ESTUDIO DE IMPACTO AMBIENTAL

OESTE ETAPA I”

RESPUESTA A LA CARTA DRPO-DIREC-

SEIA-NE-721-2023

Anexo No. 1. Plano demostrativo de las condiciones del área afectado por la laguna artificial. Plano catastral de la finca FOLIO REAL No. 30820 (F), que muestra la ubicación de la quebrada al momento de titular la finca.

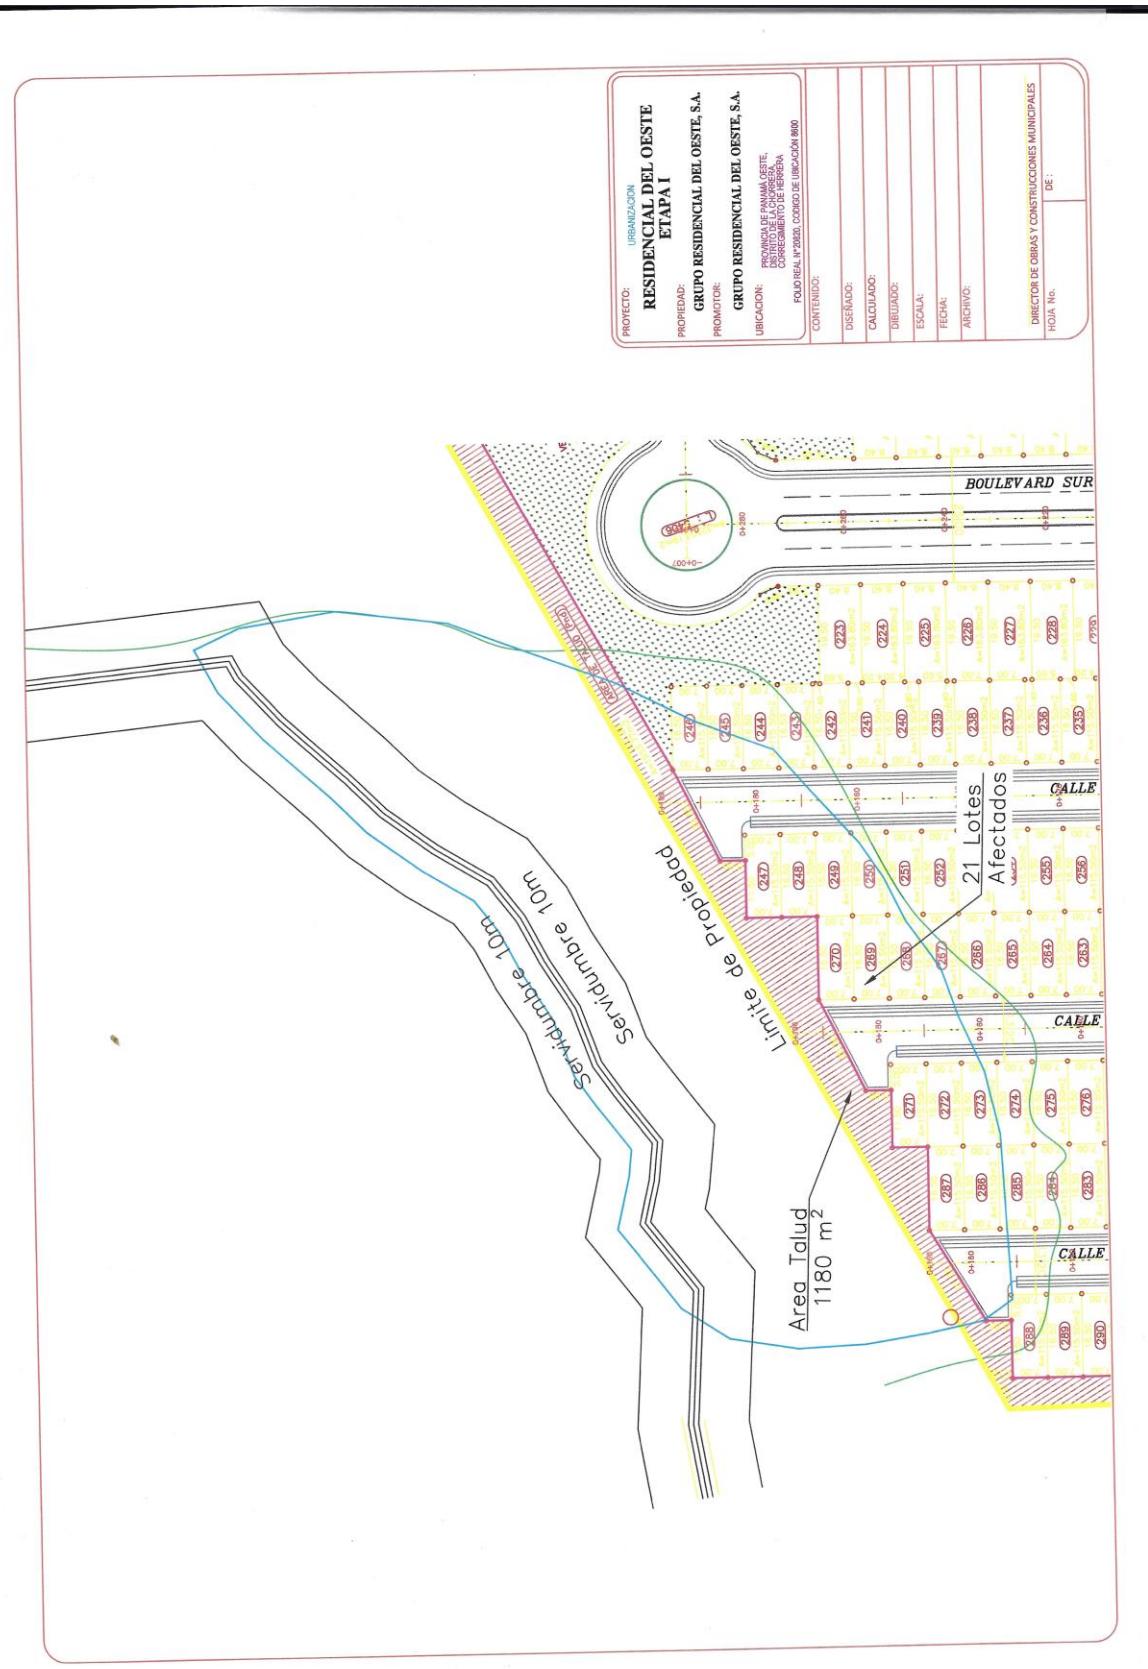
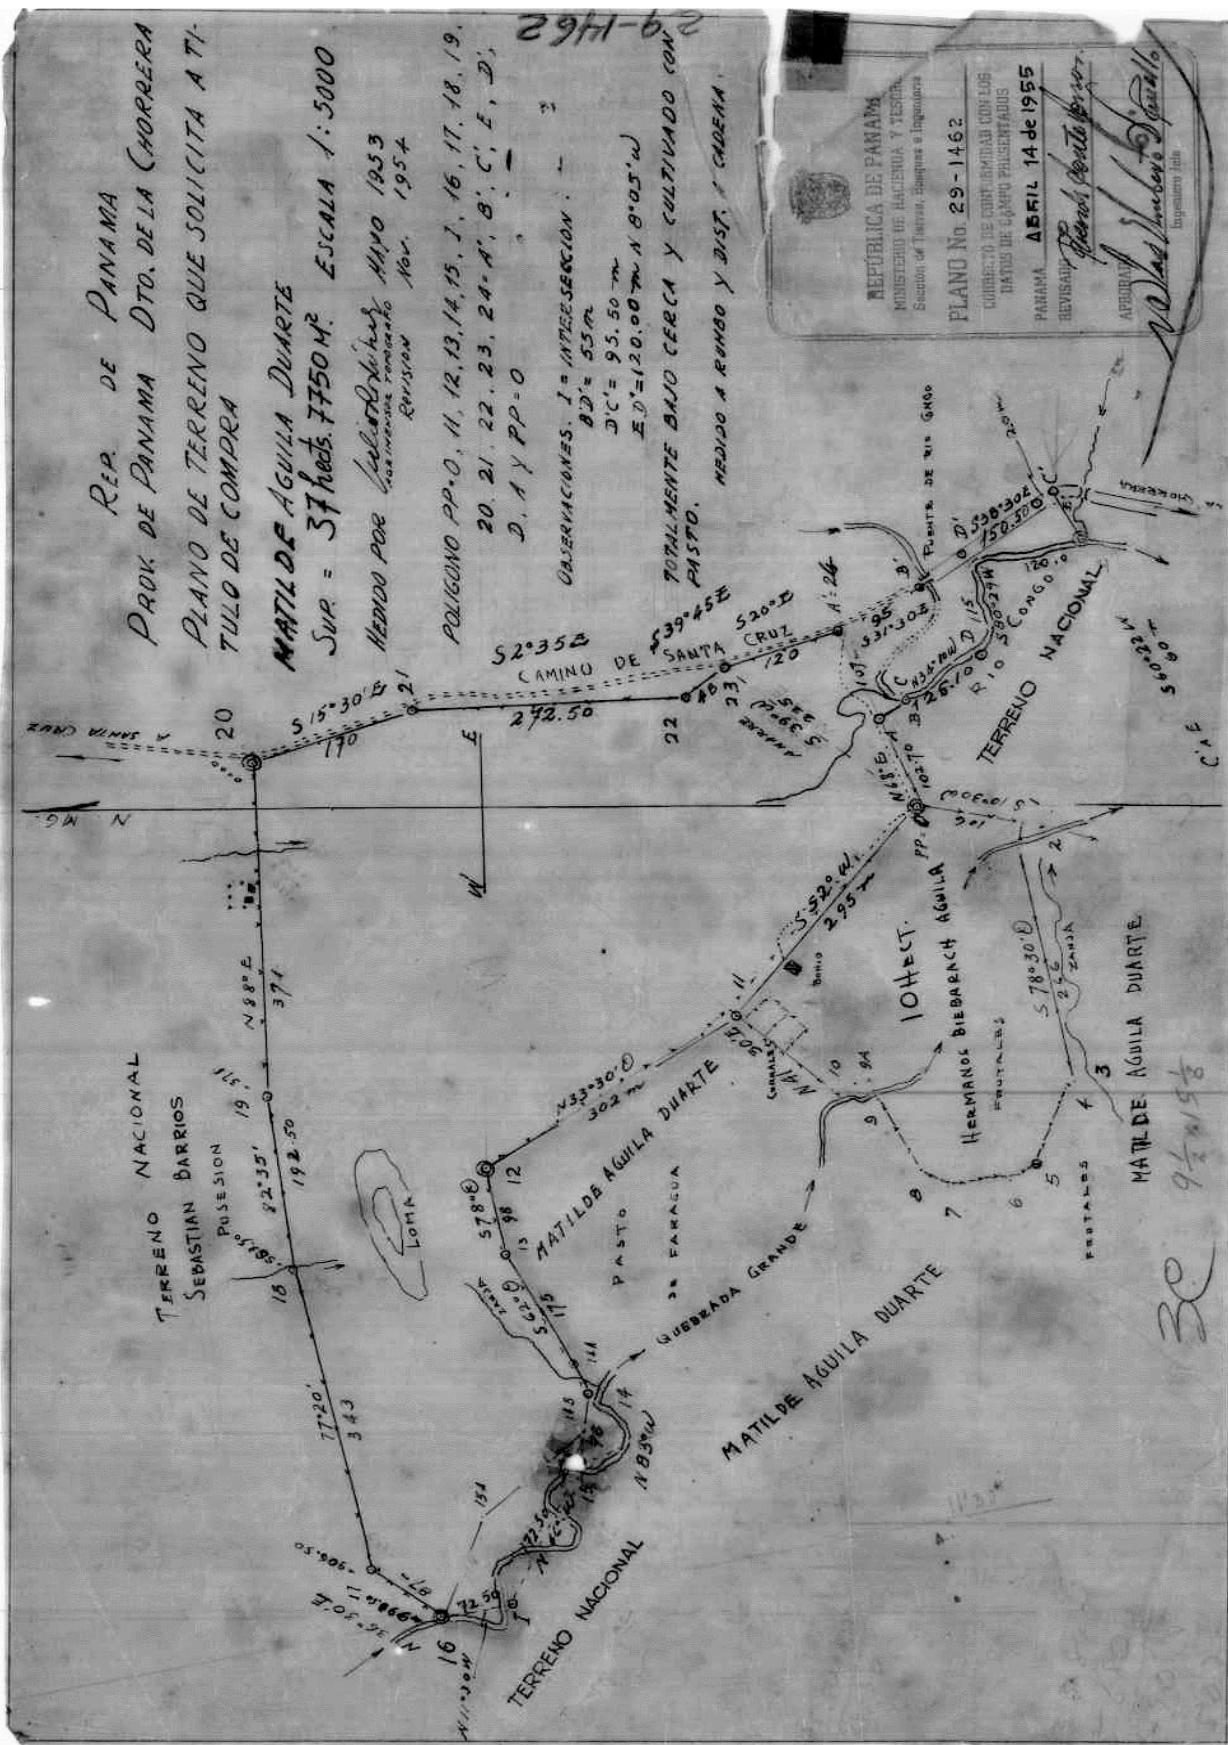
1. En relación a la pregunta N° 6, ligada al punto de la “*laguna artificial que funciona como abrevadero para el ganado, la cual, parte de la misma se ubica dentro del polígono a desarrollar*”, y en la respuesta a la nota de ampliación señalan que “se plantea devolver la quebrada a su cauce original, para lo cual hará las solicitudes pertinentes”
 - Describir en que consisten los trabajos a realizar y la justificación de los mismos.

El promotor, para utilizar el área de terreno que le corresponde, plantea dejar que las aguas busquen su cauce natural (anterior a la modificación del mismo), eliminando el muro de tierra que le afecta y que las aguas no se represen. Vale indicar que el cauce original de la quebrada corre enteramente por la propiedad vecina a una distancia de casi (treinta) 30 metros de los linderos de la propiedad del promotor, tal cual se indicaba en el plano adjuntado en el Anexo No. 4. En principio, no es necesario intervenir de forma severa el curso viejo de la quebrada, ya que la laguna artificial contiene bastantes

En el área que ocupa la laguna artificial del terreno del promotor, se plantea hacer un relleno, que demandará aproximadamente dieciocho mil metros cúbicos (18 000 M³) de suelo, provenientes de la misma finca (considerados ya en todo el movimiento de suelo propuesto) y en este sitio de la parte más alta del mismo. Para reforzar el suelo, se utilizará geomallas, lo que conformará el relleno que corresponde a la finca y que estaba ocupando la laguna artificial.

Para los taludes, se utilizará el proceso de hidrosiembra para recubrirlo y evitar erosiones, también se colocarán media cañas en la cabeza y pata del talud para evacuar las aguas y evitar la saturación del suelo (en las áreas del talud). La construcción de las viviendas se separará del borde del talud.

Se adjuntan, los planos demostrativos del área del talud y ubicación de la quebrada con su curso anterior al confeccionar la laguna, cerca viva que mantenían para proteger a los animales que pastaban en el área, no siendo esta un bosque de galería.
